From: Alar Süda
Sent: 08 February 2024 14:40:11
To: Irina Gering
Cc: Malle Viiburg
Subject: RE: 24-03. Kestla Katoodjaam

OÜ Pluvo Eesti tegeleb Kestla katoodjaama projekteerimisega Elering AS tellimusel. Projekti raames paigaldatakse katoodjaam kinnistule Jalaka (15401:002:0137), Kestla küla, Viru-Nigula vald. Katoodjaama asukoht on planeeritud paigaldada kinnistu piiri lähedale, kust ühele poole katoodjaama paigaldatakse anoodkaabel ja vertikaalne anoodmaandus ja teisele toitekaabel kuni olemasoleva mastini. Sonda metskond 112 kinnistule (15401:001:037) on projekteeritud kaks mõõtepunkti ehk posti, mis on ca 1m kõrgused maapinnast + drenaaž- ja mõõtekaabel.

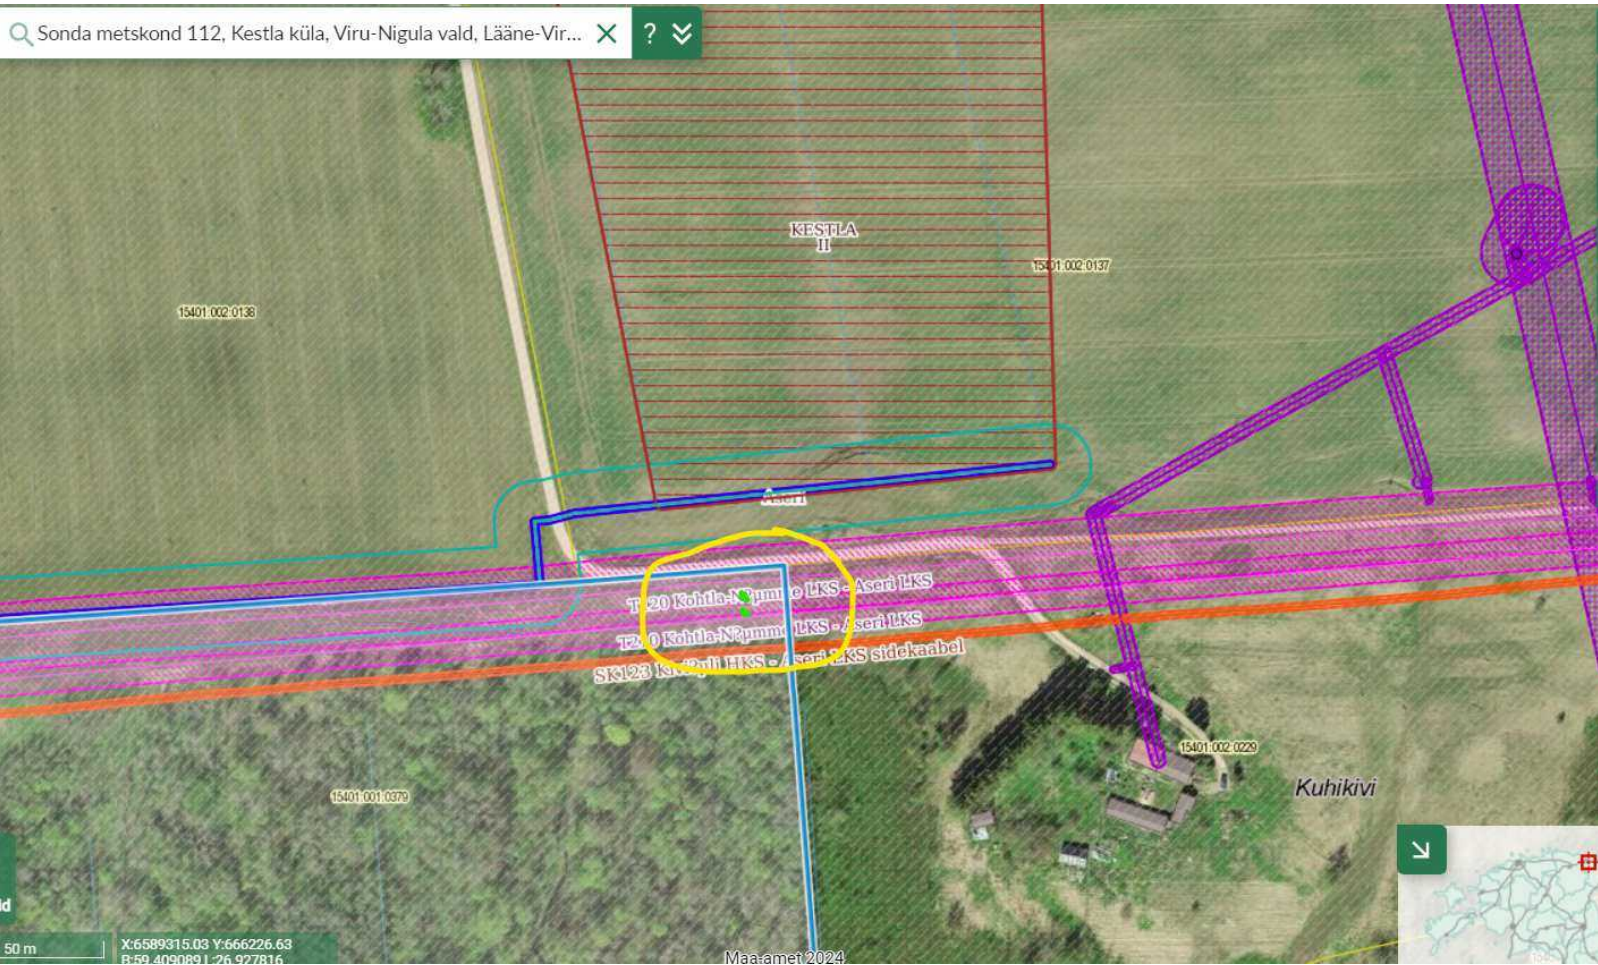
Kas ma saan õieti aru, et plaanitud rajatised on seotud hoopis gaasitrassiga. Saadetud kaardist jäi mulje, et Jalaka kinnistule justkui kavandatakse mingit rajatist (tuulikud või päikesepark). Kirjadest ei selgu, milleks katoodjaama vaja on.

Tekkis küsimus, et miks on mõõtepunktid, drenaaž ja mõõtekaabel projekteeritud RMK hallatavale Sonda metskond 112 kinnistule (15401:001:037). Joonise järgi on katoodjaamast 180 m idasse olemasolev elektrivarustuse liitumispunkt olemas Jalaka kinnistul. Rajatiste tegemine RMK maale tähendab ka isikliku kasutusõiguse seadmist ja kõike sellega seonduvat (taotlus, leping, lepingu tasu, kitsendusesse kandmine jne).

Kooskõlastan planeeritud tööd vastavalt asendiplaanile (lisatud digiallkirjastatult).

Jalakakinnistule tuleb katoodalajaam, kuid Sonda metskonna 112 alale paigaldatakse mõõtepunktid gaasitorudele. See on gaasitorudele korrosioonikaitse.

Vastuseks Teie pöördumisele: Mõõtepunktid tehakse otse gaasitorude peale. Kuna Jalaka kinnistul gaasitorud puuduvad ja Kuhikivi kinnistu omanike(ei eelmise ega ka uue omaniku) kontaktandmed puuduvad, oli ainus võimalus mõõtepunktid paigaldada Sonda metskonna 112 alale.

Kõik planeeritava tööd planeeritakse olemasoleva kaitsevööndi piires.
Isikliku kasutusõiguse lepingu tasud maksab Elering.
